METRO DE MEXICO

LIGNE N° 1

TERMINUS OBSERVATORIO

PLAN DE POSE

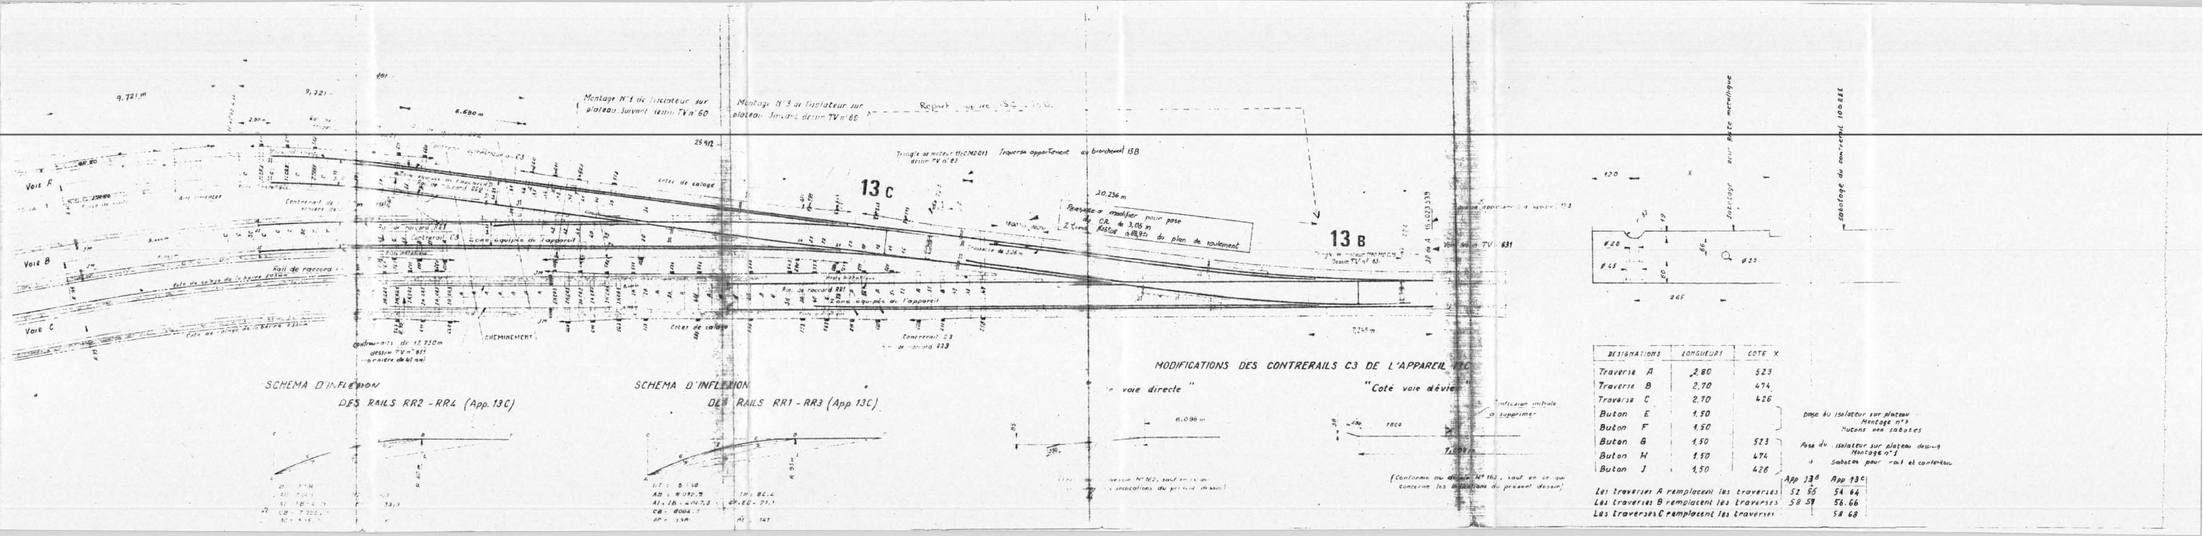
1) Modification pour supprimer barres de traversées dans les appareils TV n°156 et 160 et pour "étranglement des rainures n°2 et 3".

2) Modifié le 30 Avril 1970. Pose de 2 barres de liaison sur n° 13 B et 13 C.

3) Modifié le 3 juin 1970 d'après les dessins 1013 A 1013 B 350 et TV 631

App 13 B	App 13 C
Les traverses A remplacent les traverses	52 55	54 44
Les traverses B remplacent les traverses	58 39	56 66
Les traverses C remplacent les traverses		58 68
